飞利浦机芯

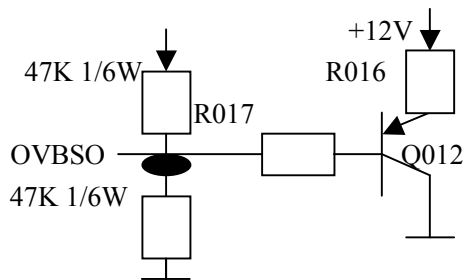
►问题 1：反映 AT2927i 收看个别台时，出现闪蓝屏的现象。

1、确认机芯板底是否背焊有图示虚框中的偏置电阻。

►解决方案：

2、将 R108 改为 330 欧 1/6W 的电阻。

3、取消 R015 560K 1/6W 的电阻。

将 R013 改为 2.2M 1/6W 的电阻；R014 改为 1.2K 1/6W；R012 改为 470PF/50V 的电容。
